RIQUALIFICAZIONE AREA EX ACETIFICIO VENTURI

RELAZIONE PREVISIONALE DI CLIMA/IMPATTO ACUSTICO

DOCUMENTAZIONE PREVISIONALE DI CLIMA ED IMPATTO ACUSTICO

(REVISIONE GENERALE COMPRENSIVA DI INTEGRAZIONI)

Griglia di calcolo di scenario di progetto di breve periodo – tutte le sorgenti – h. da terra 4m

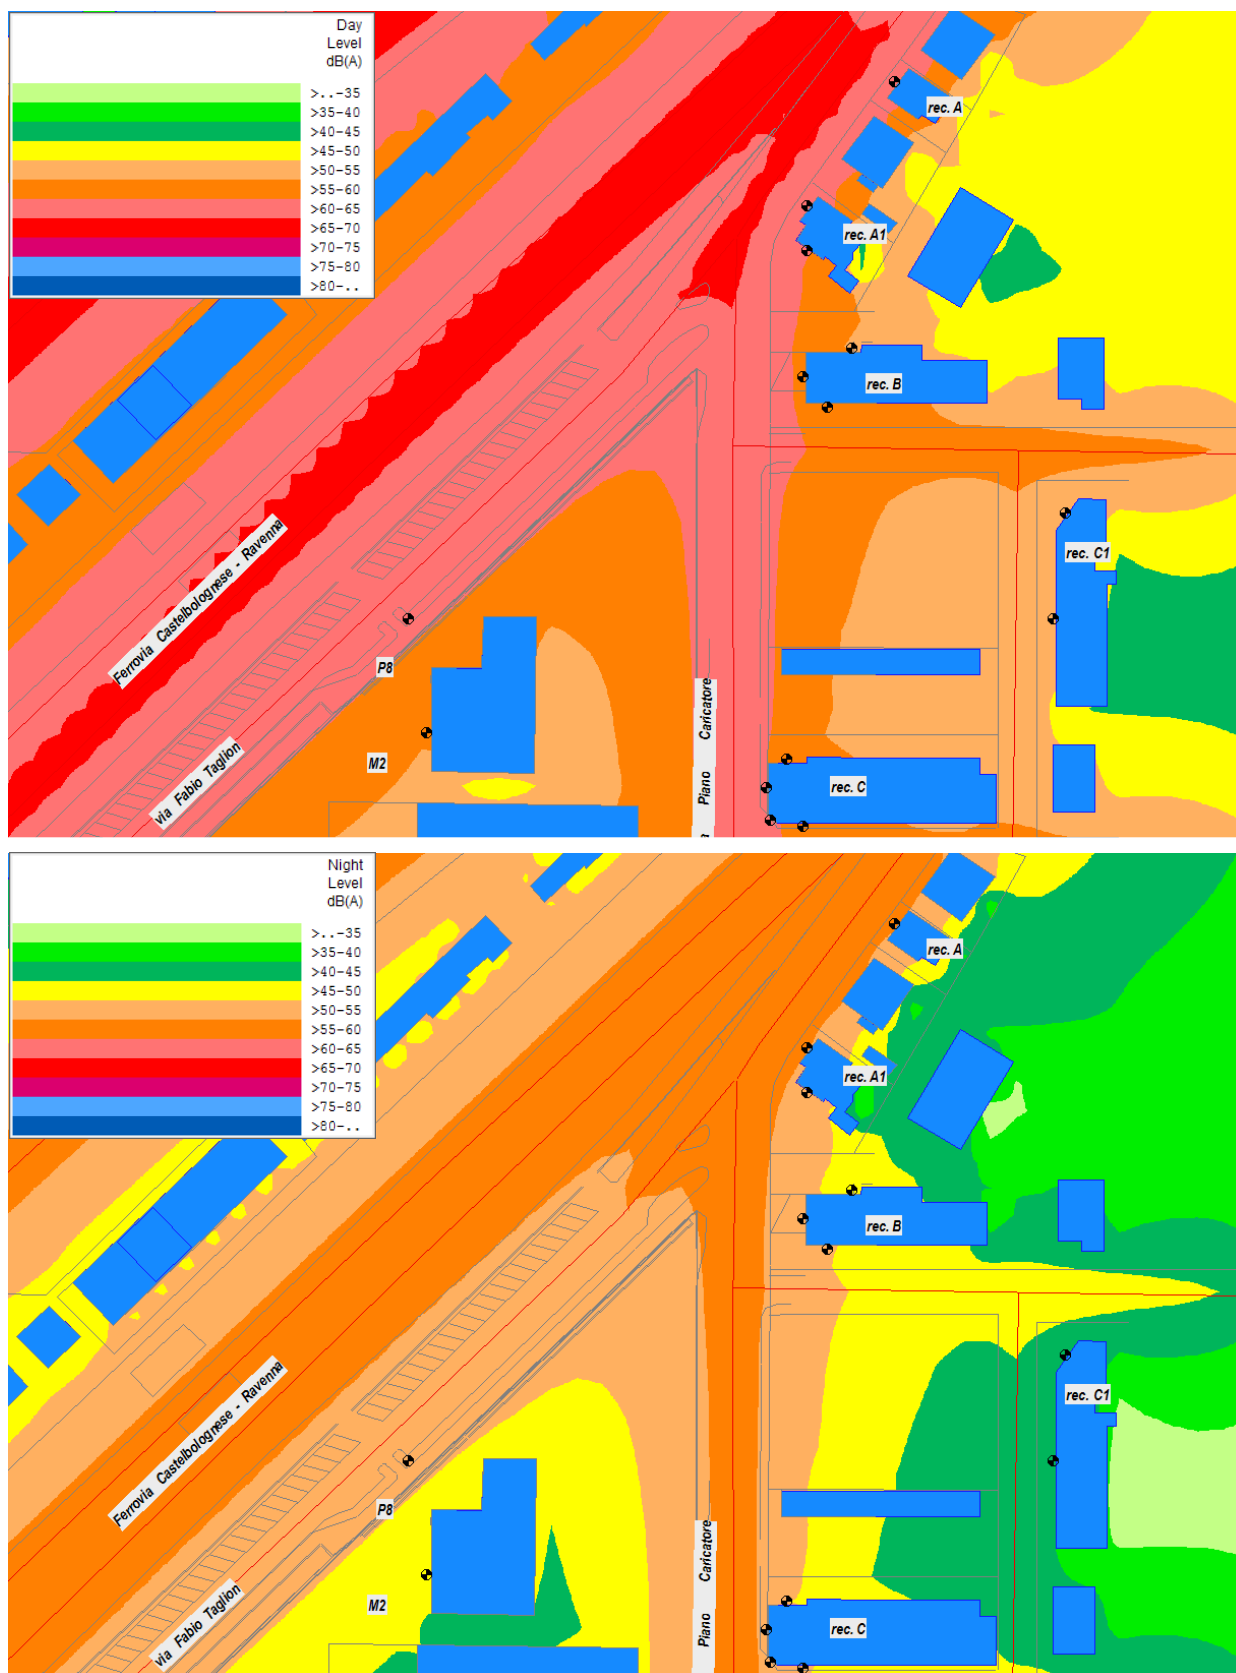
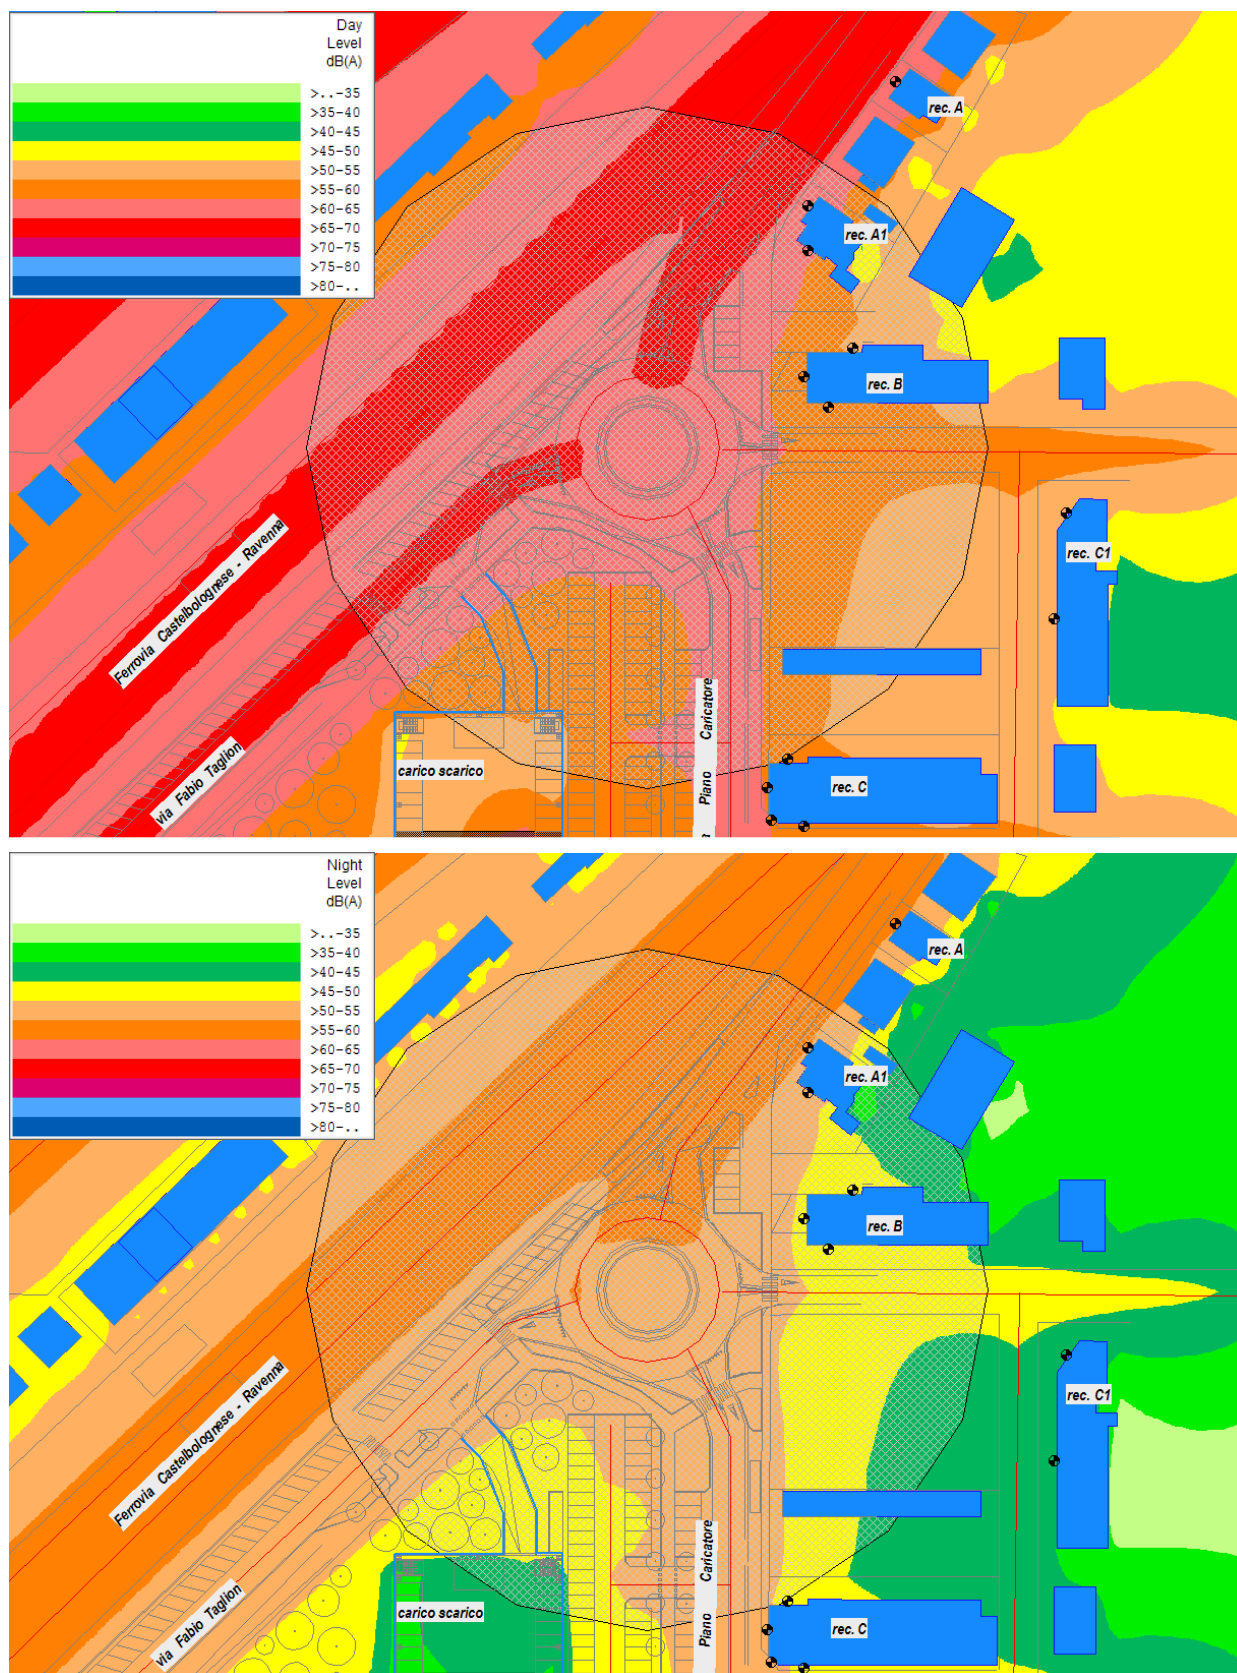
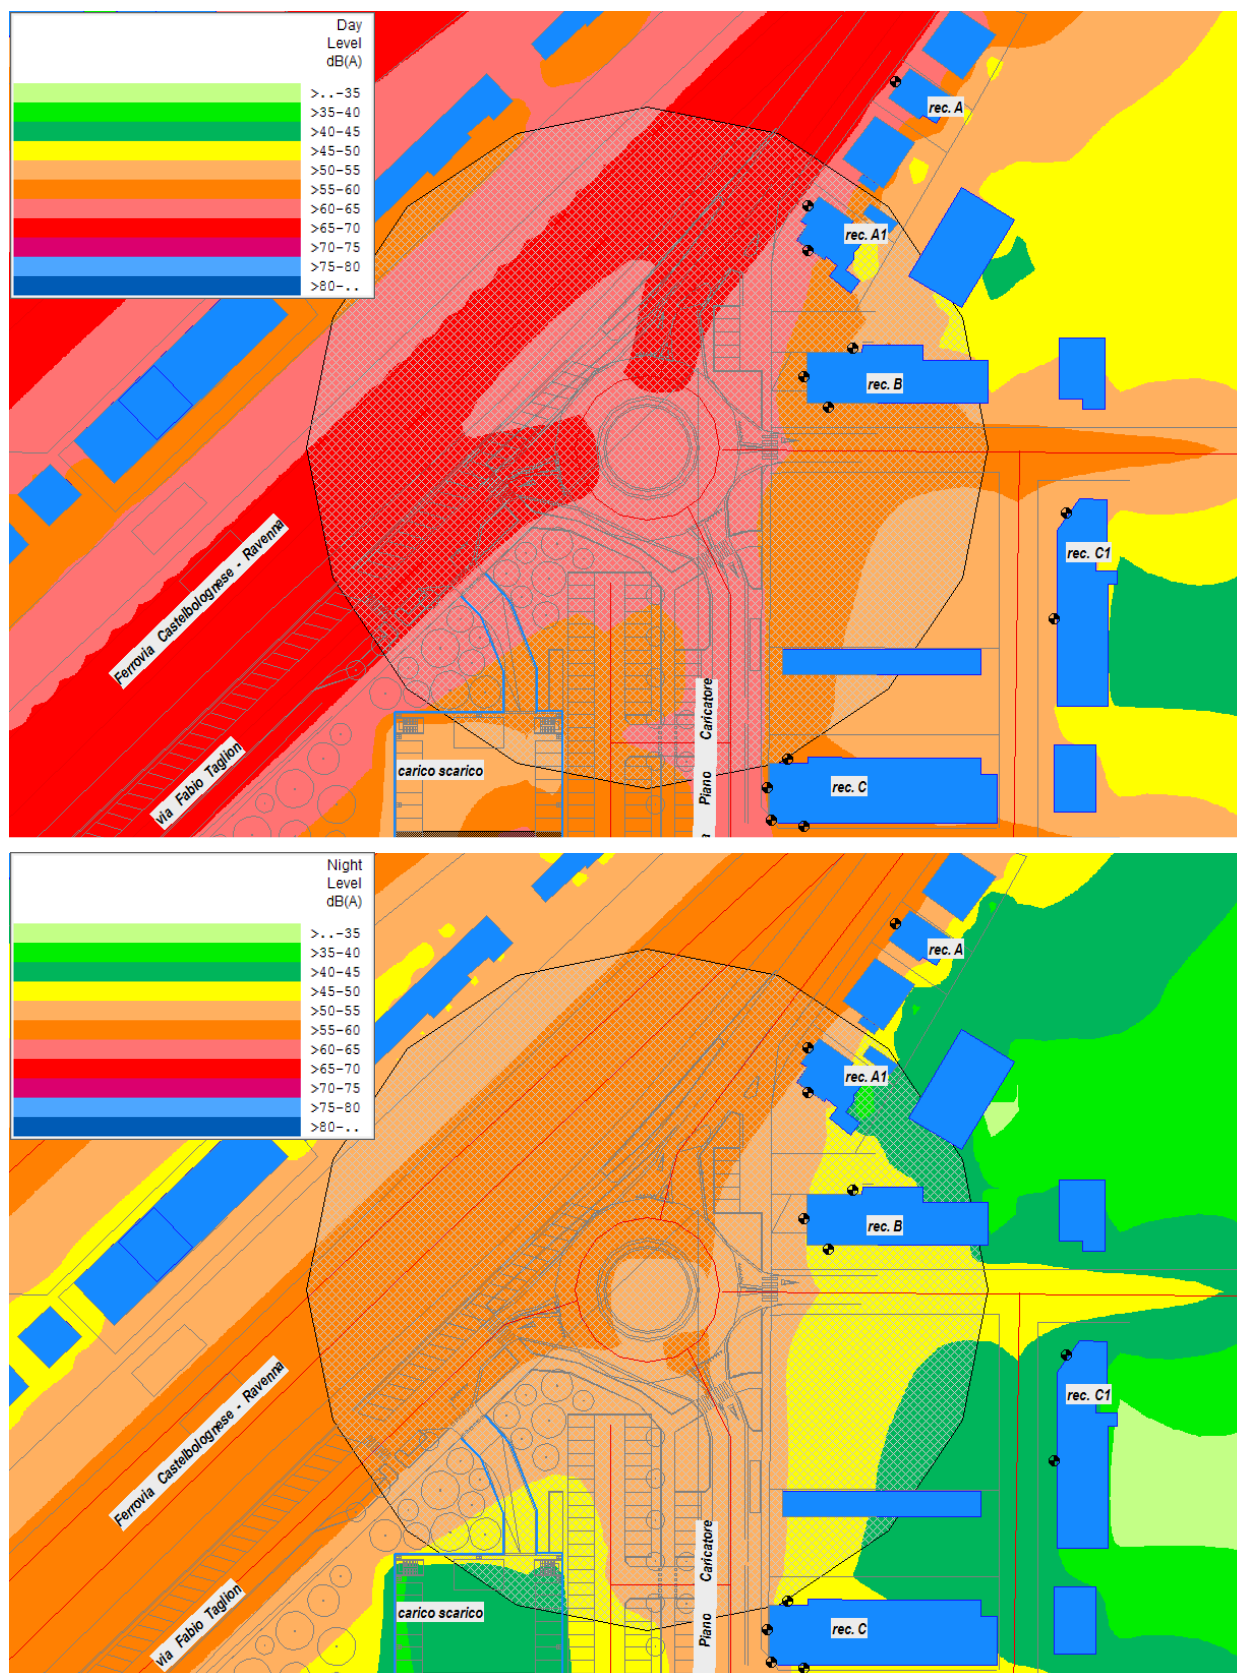
3. implementata la valutazione di impatto acustico della nuova rotonda per la verifica del rispetto dei limiti acustici a tutti i ricettori presenti all'interno e all'esterno della fascia di prospicienza/pertinenza stradale.

- i livelli d'impatto aumentano nello scenario di lungo periodo, in ragione del traffico di attraversamento estraneo al presente intervento: in riferimento a tale scenario i livelli d'impatto ai primi frontisti tornano a valori più vicini all'attuale, anche se comunque ancora inferiori (delta di 0,5-1dBA). La riclassificazione della rete viaria comporta però la netta riduzione dei superamenti posti in evidenza per lo scenario attuale, avendo modificato i limiti per i primi frontisti da classe II a classe III.
